**Oggetto:** Valutazione di Impatto Ambientale Collegamento stabile tra la Sicilia e la Calabria (C.U.P. C41C23002750005) – Codice procedura ID 11169

I sottoscritti cittadini elencati in calce,  
presentano le seguenti osservazioni in merito al progetto indicato in oggetto.

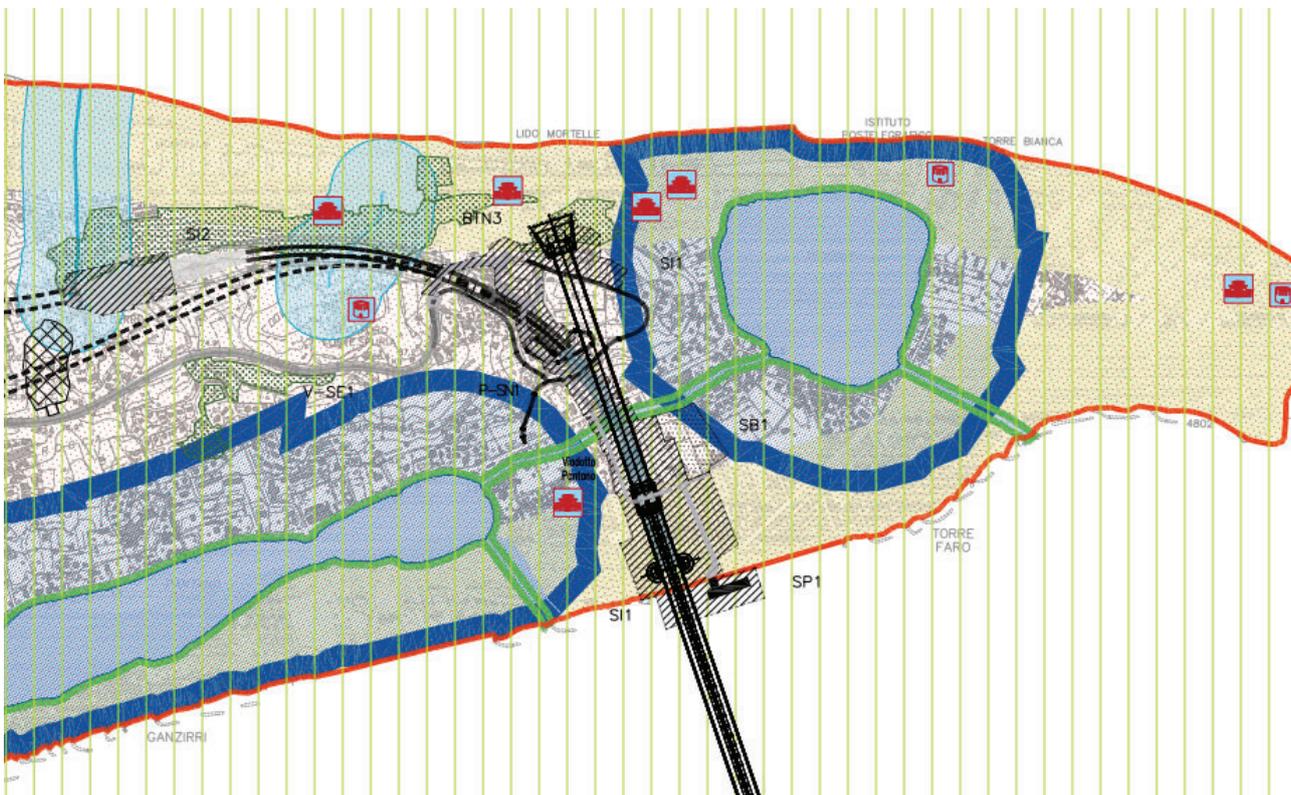
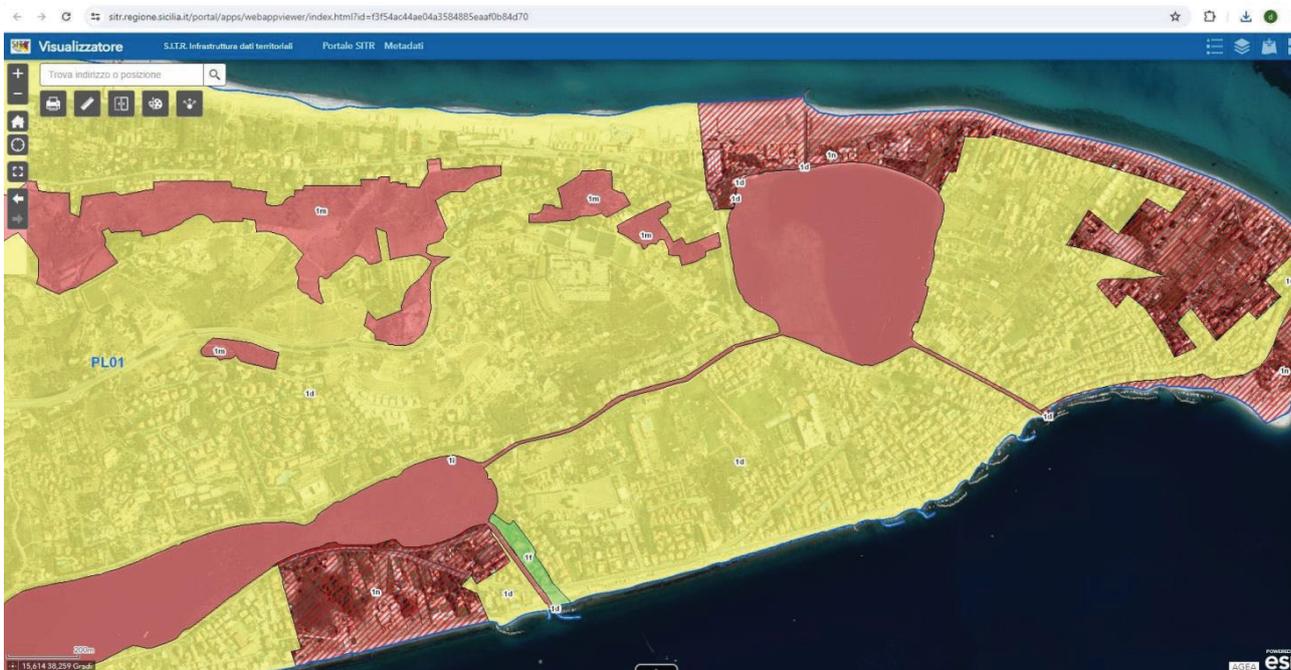
In effetti consultando il visualizzatore del S.I.T.R. della Regione Siciliana<sup>1</sup> è possibile verificare che parti significative del progetto ricadono in aree sottoposte ai regimi normativi “1m” e “1d” del

Piano paesaggistico dell'ambito 9, come si evince chiaramente dal confronto delle seguenti figure, estrapolate rispettivamente dal S.I.T.R. (ove le aree sottoposte al regime "1d" sono evidenziate in giallo e quelle relative a "1m" in rosa) e dalle cartografie del progetto (in particolare l'elaborato "Sicilia – carta delle interferenze con il sistema dei vincoli – tav. 1/3"):

E’ evidente pertanto come il progetto in questione, interferendo massicciamente con le suddette aree, presenti una incompatibilità insanabile con le disposizioni del Piano Paesaggistico dell’ambito 9.

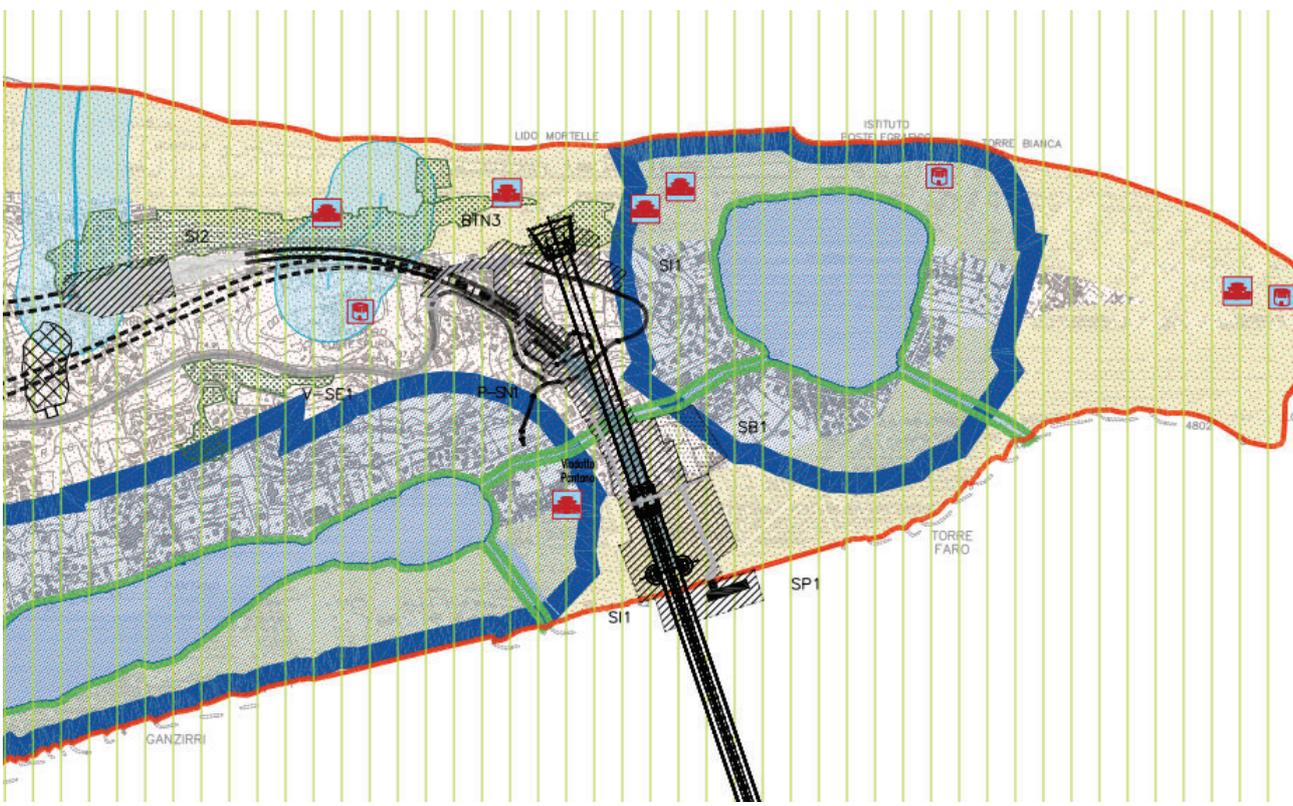
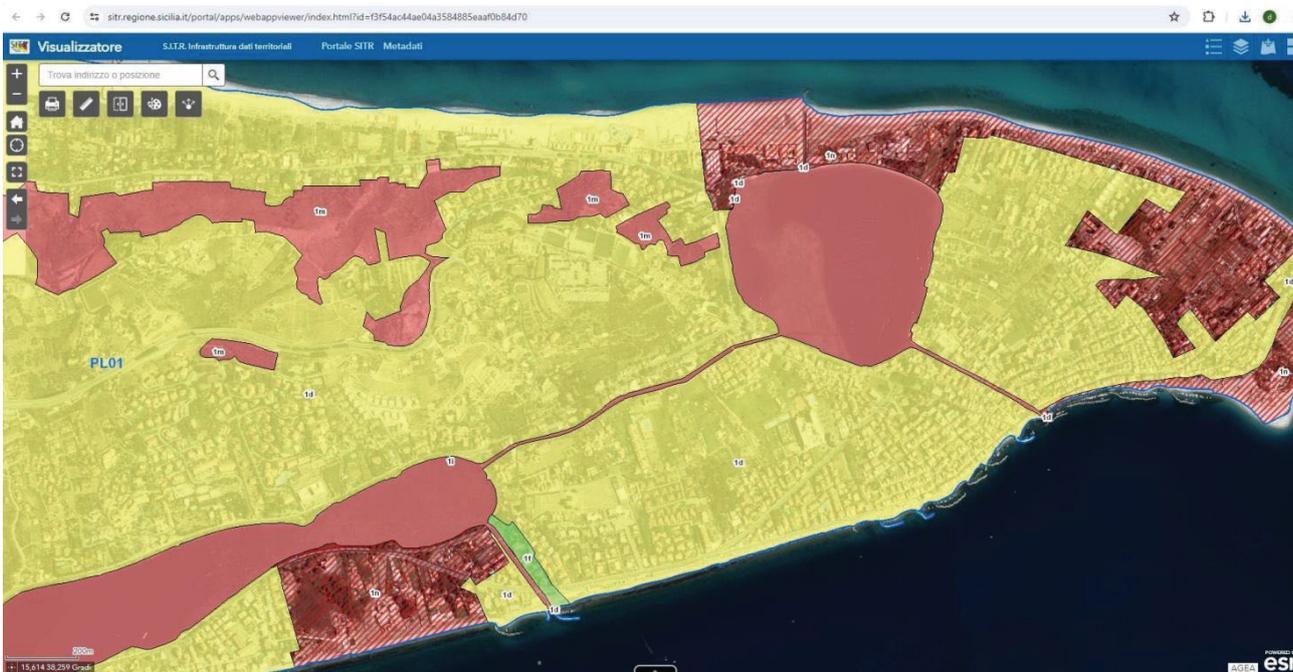
In effetti consultando il visualizzatore del S.I.T.R. della Regione Siciliana<sup>1</sup> è possibile verificare che parti significative del progetto ricadono in aree sottoposte ai regimi normativi “1m” e “1d” del Piano paesaggistico dell'ambito 9, come si evince chiaramente dal confronto delle seguenti figure,

E' evidente pertanto come il progetto in questione, interferendo massicciamente con le suddette aree, presenti una incompatibilità insanabile con le disposizioni del Piano Paesaggistico dell'ambito 9.
